Proiectul nr. P12002-106

Due diligence de mediu și social, evaluarea
impactului și auditul de siguranță rutieră pentru
proiectul de reabilitare a rețelei rutiere TEN-T din
Moldova,
DTM 55768

Audit privind siguranța rutieră Tranșa 1: Drumul R7 Lotul 1, Lotul 2, Lotul 3

PC 711+00

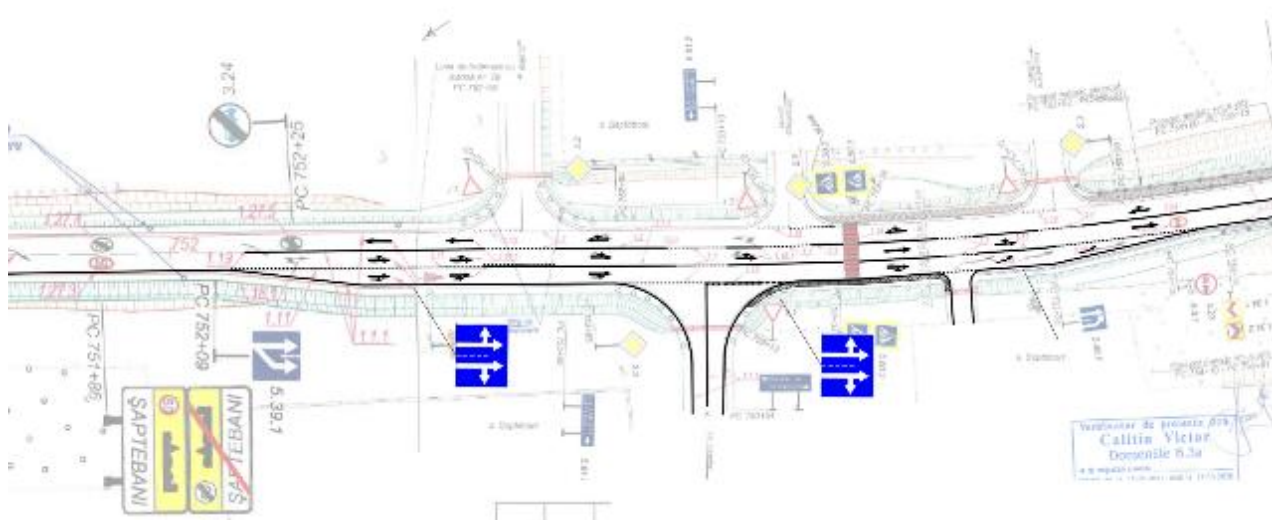
17.	PC 711+00	Nu este clar de ce, pe direcția Costești-Rîșcani, numărul de benzi se modifică în apropierea intersecției, pe o distanță de aproximativ 150 de metri. Este prevăzută o bandă separată pentru virajul la stânga, dar scopul benzii suplimentare pe un tronson atât de scurt nu este clar. În plus, este prevăzută o trecere de pietoni peste o șosea lată, care traversează patru benzi de circulație și o stație de autobuz de tip „”. Pe drumul secundar, vehiculele pot vira pe drumul principal de pe două benzi, în timp ce drumul principal în direcția Rîșcani → Costești are o singură bandă. Stația de autobuz este, de asemenea, prevăzută pe banda de viraj din cadrul intersecției.	H	Se recomandă reproiectarea fundamentală a intersecției prin asigurarea numărului necesar de benzi, garantarea siguranței pietonilor, proiectarea unor stații de autobuz sigure și instalarea semnelor rutiere adecvate care să indice direcțiile benzilor în cadrul intersecției.  <i>Exemplu (a se vedea imaginea mărită în anexa C)</i>
